INFORME DE VISITA DE CONTROL
N° 026-2023-OCI/0335-SVC

**“VERIFICACIÓN DEL ESTADO SITUACIONAL DEL
PROYECTO: MEJORAMIENTO Y AMPLIACIÓN DEL
SERVICIO DE EDUCACIÓN DE LA I. E. 88118 CIRO ALEGRÍA
BAZÁN CENTRO POBALDO CASA BLANCA, DISTRITO DE
YAUTÁN – PROVINCIA DE CASMA – DEPARTAMENTO DE
ÁNCASH”**

INFORME DE VISITA DE CONTROL
N° 026-2023-OCI/0335-SVC

IMAGEN ° 7
SS. HH. DISCAPACITADOS 1 – LÁMINA IS-101

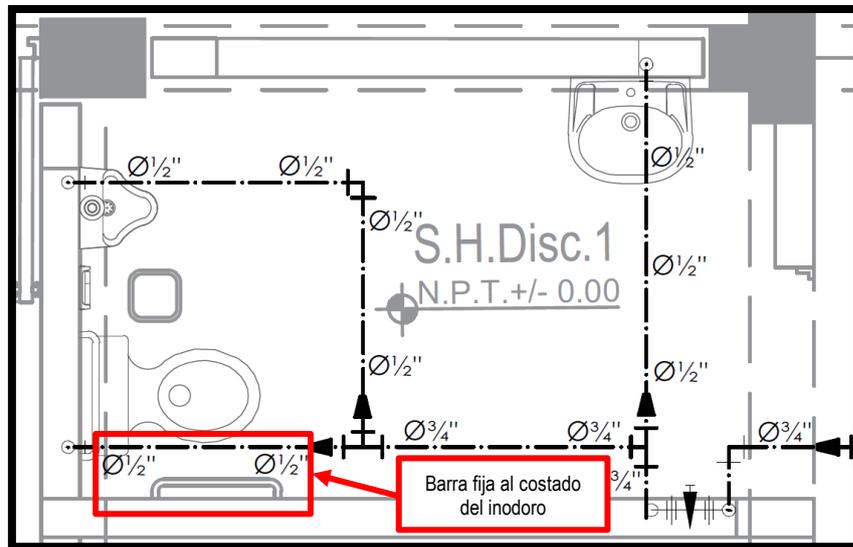
De la imagen anterior, el plano “Instalaciones sanitarias – pabellón 01” - lámina IS-101 del expediente técnico registrado en el SEACE, muestra el siguiente detalle:

De las imágenes anteriores, se evidencia que no se ha colocado una barra fija al costado del inodoro en el SS. HH. de discapacitados 1 en el Pabellón 1. Al respecto, el literal e) del artículo 15 del sub capítulo III del capítulo II de la Norma Técnica A.120 "Accesibilidad Universal en Edificaciones del Reglamento Nacional de Edificaciones"², señala lo siguiente:

"e) Cuando el inodoro se instale junto a un muro, el eje longitudinal de este aparato sanitario debe estar a 0.40m del muro. En este caso se debe proveer una barra recta de apoyo fija en el muro al costado del inodoro."

IMAGEN ° 14
REJILLA DE DRENAJE PLUVIAL NO A NIVEL DEL PISO TERMINADO

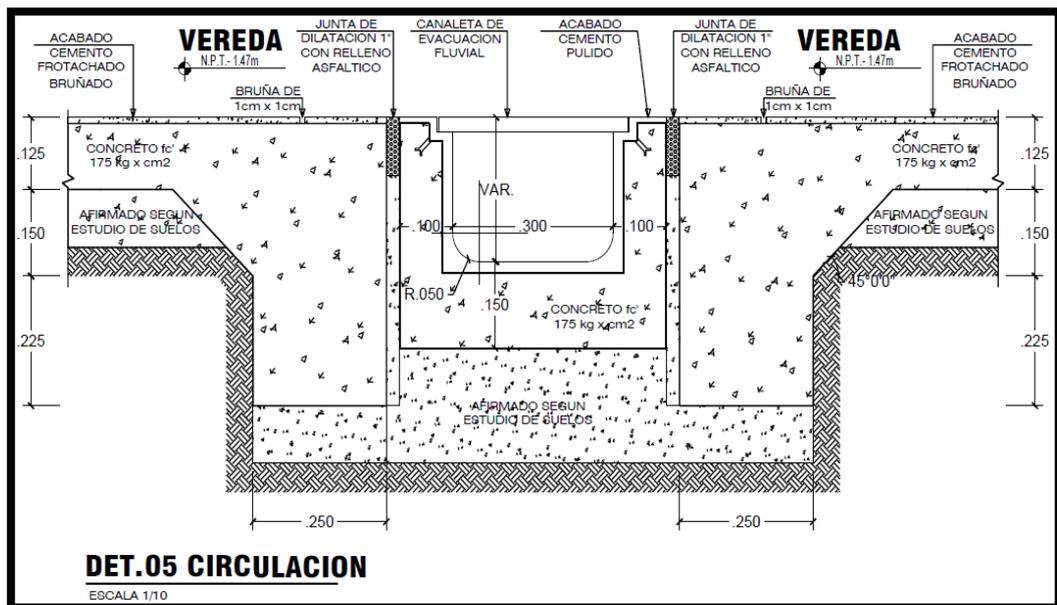
Se evidenció que la rejilla en la canaleta de evacuación pluvial (al costado de la losa deportiva) no se encuentra a nivel del piso terminado, con una diferencia de altura de aproximadamente $\frac{1}{2}$ ".

Al respecto, en el plano "Planta general primer piso – tratamiento de pisos" lámina DE-01 del expediente técnico registrado en el SEACE, se muestra que la rejilla de la canaleta de evacuación pluvial se encuentra a nivel de la vereda.

IMAGEN ° 18
JUNTAS VACÍAS

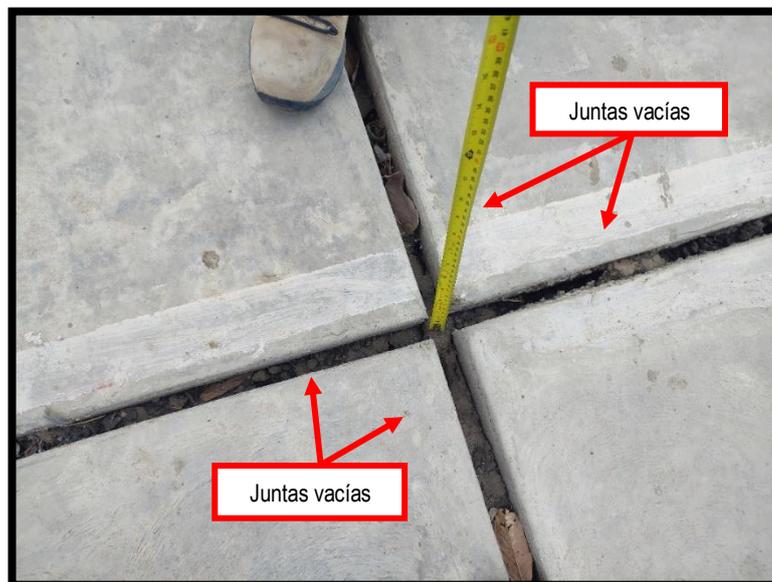
Se evidenció fisuras y restos de concreto en el piso de concreto, los paños no están nivelados y hay juntas sin relleno de asfalto.

IMAGEN ° 26
TECHO DE DRYWALL CON HUMEDAD, BALDOSAS DETERIORADAS Y SALIDAS

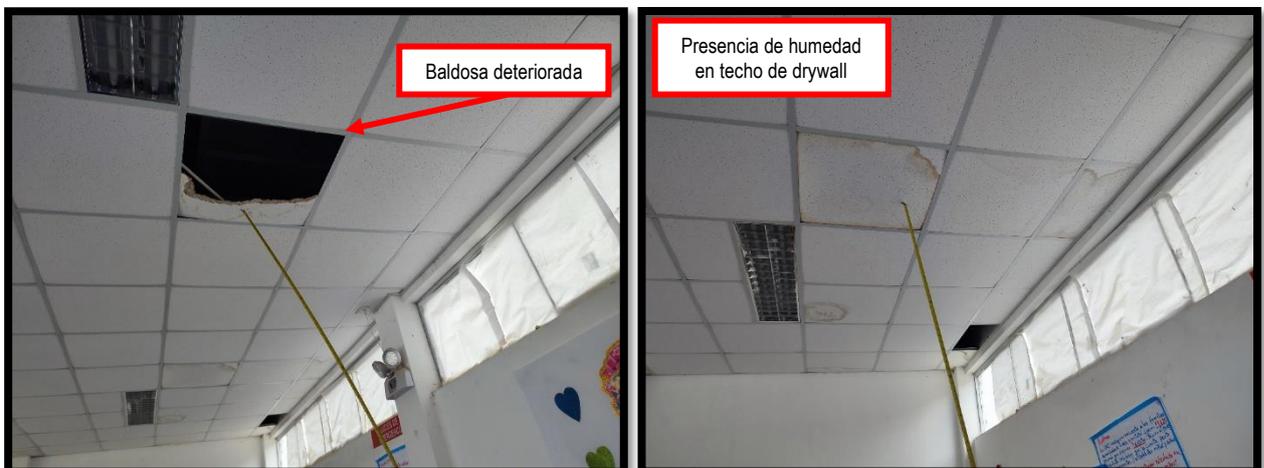
En el aula SUM se evidenció techo drywall con presencia de humedad, con baldosas deterioradas y salidas.

IMAGEN ° 27
FISURAS EN COLUMNA DE INGRESO Y EN MURO EXTERIOR

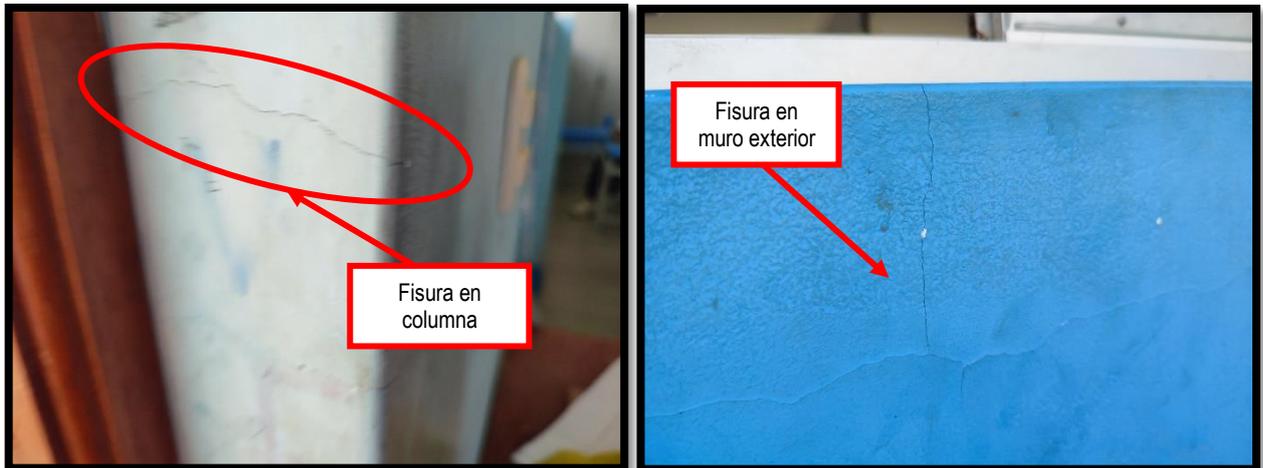
Se evidenció fisura en columna de ingreso y en muro exterior.

IMAGEN ° 29
FISURAS, DESPRENDIMIENTO DE PINTURAS Y MOHO EN MURO DEBAJO DE VENTANAS

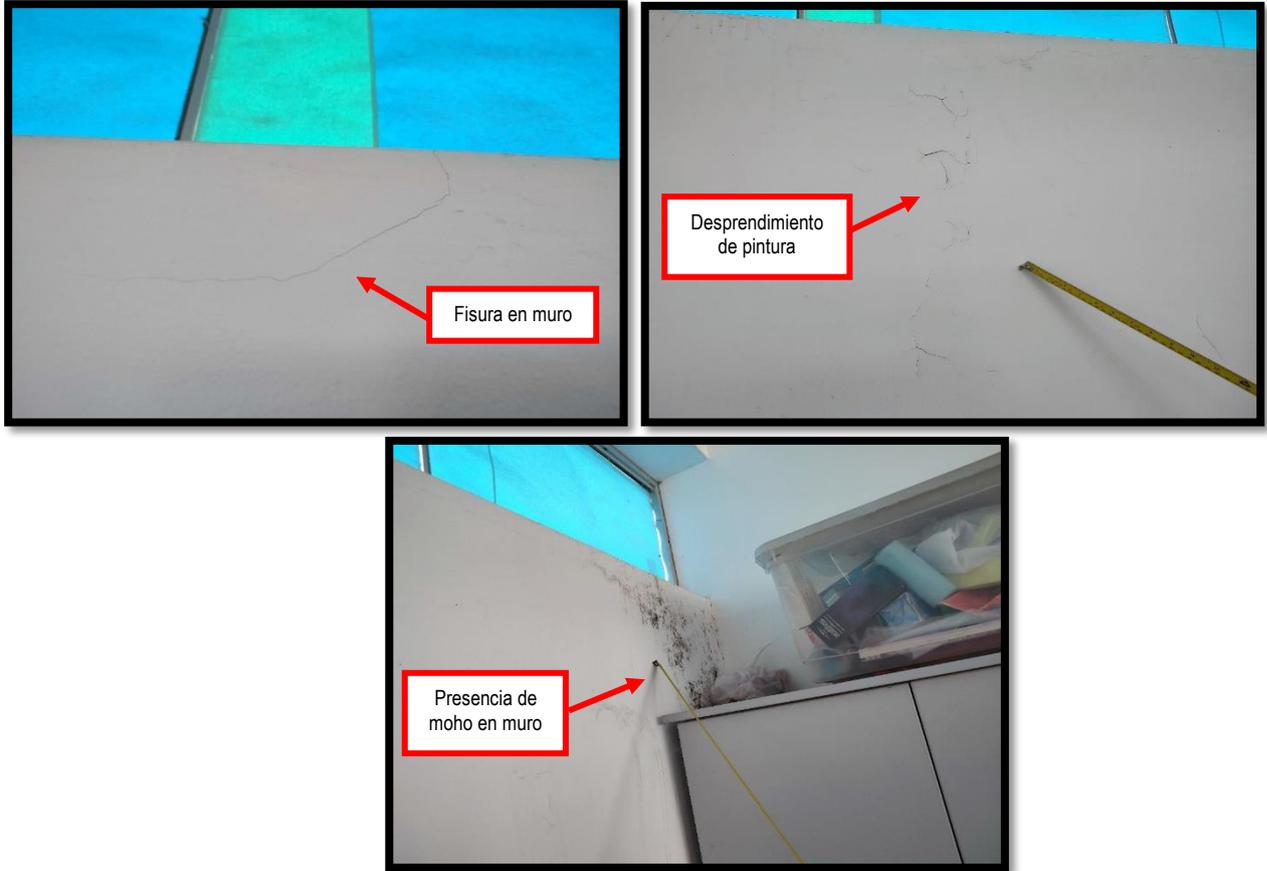
Se evidenció marco de puerta lijada, hoja de puerta con grietas, fisuras en muro debajo de las ventanas y moho en estas, así como desprendimiento de pintura.

IMAGEN ° 34
DISTANCIA ENTRE BORDE DE ESCALERA Y BARANDA

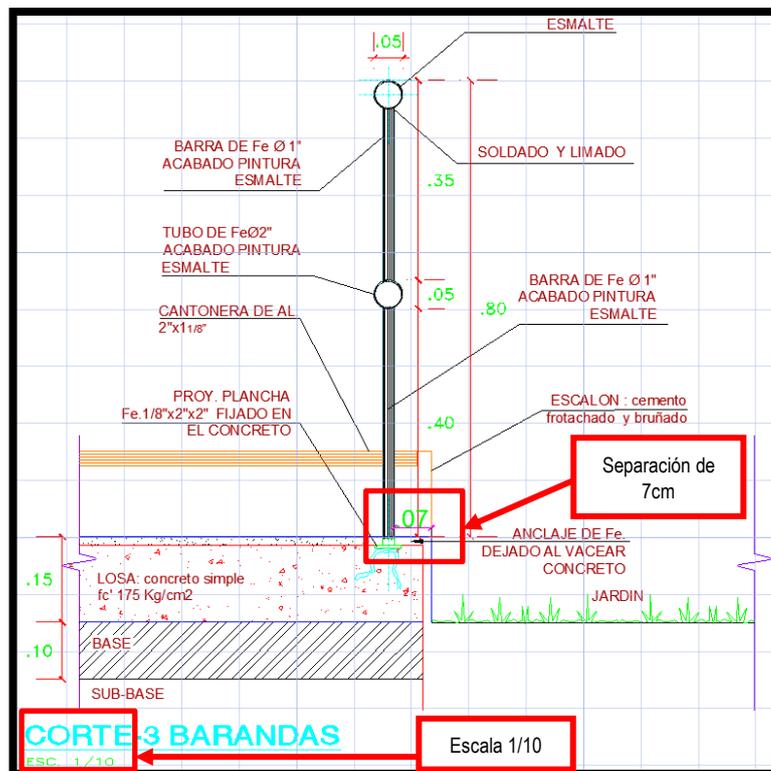
Además, se evidenció que la distancia entre el borde de la escalera y la baranda es de aproximadamente 13cm tal como se muestra a continuación:

Al respecto, el plano "Detalle de barandas" lámina DE-05 del expediente técnico registrado en el SEACE se muestra el detalle 3 de barandas sin la medida acotada; sin embargo, el expediente contiene un plano en versión AUTOCAD, en donde se verifica una distancia de 7cm.

IMAGEN ° 38
UBICACIÓN DE LLAVES DE JARDÍN IDENTIFICADOS EN LA VISITA DE VERIFICACIÓN FÍSICA

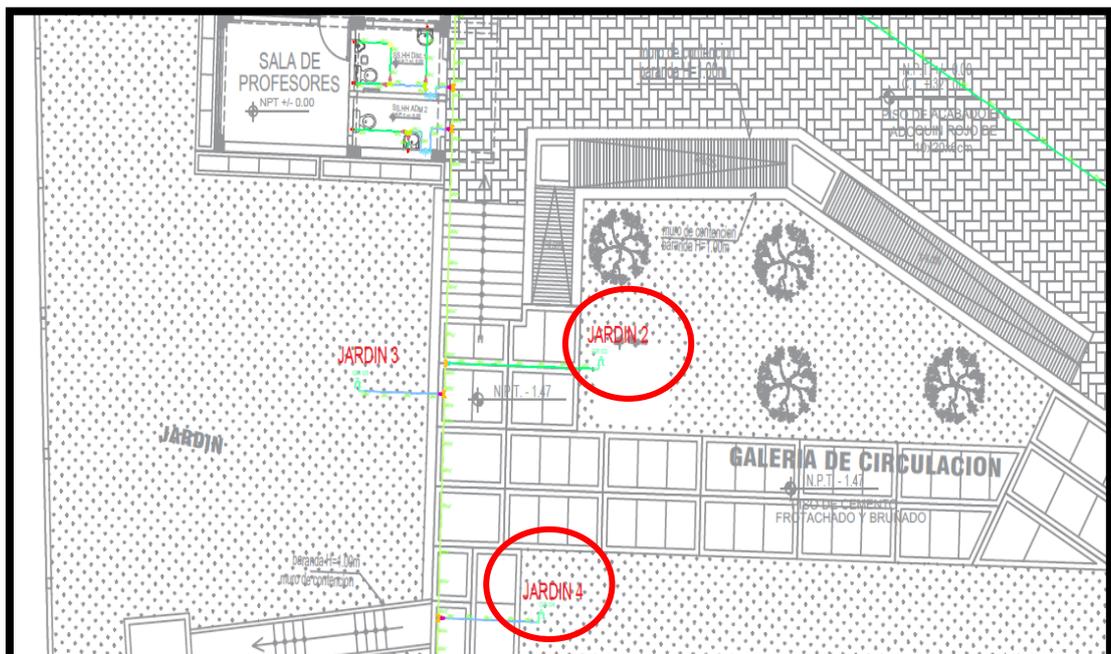
Se evidenció punto de salida de agua para riego sin completar, tal como se muestra a continuación:

Al respecto, el plano "Instalaciones sanitarias general – sistema de agua" lámina ISG-01 del expediente técnico del SEACE señala la ubicación de las llaves para jardín, y el plano "Instalaciones sanitarias – detalles" lámina ISG-03 muestra el modelo, lo mencionado se muestra a continuación:

IMAGEN ° 39
DETALLE DE GRIFO DE RIEGO

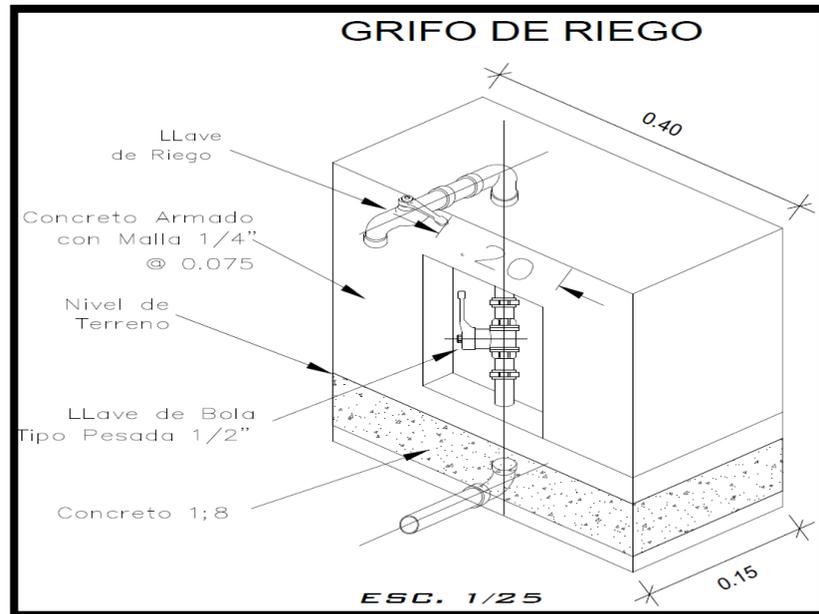
De lo mencionado anteriormente, no se habría cautelado la ejecución del grifo de riego en concordancia al expediente técnico del proyecto.

IMAGEN ° 43
FISURAS EN CONTRAZÓCALO DE CEMENTO

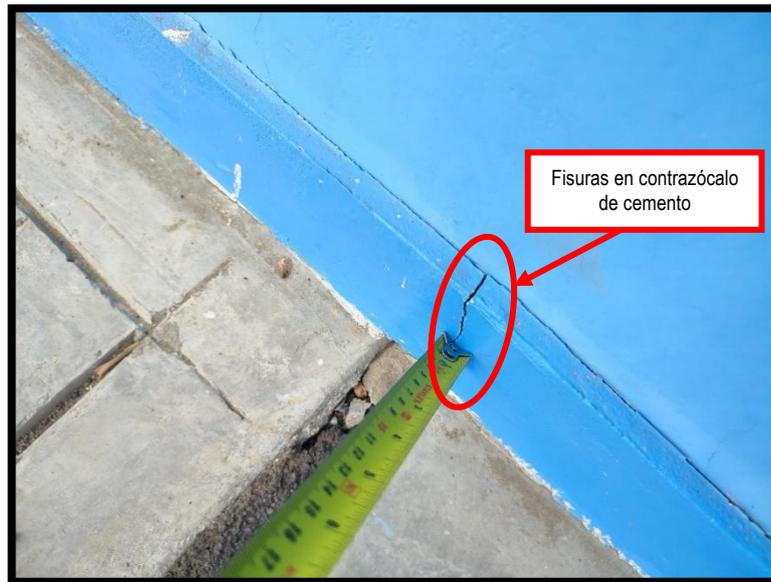
Se evidenció fisuras con fisuras y desprendimientos en contrazócalos de cemento, tal como se muestra a continuación:
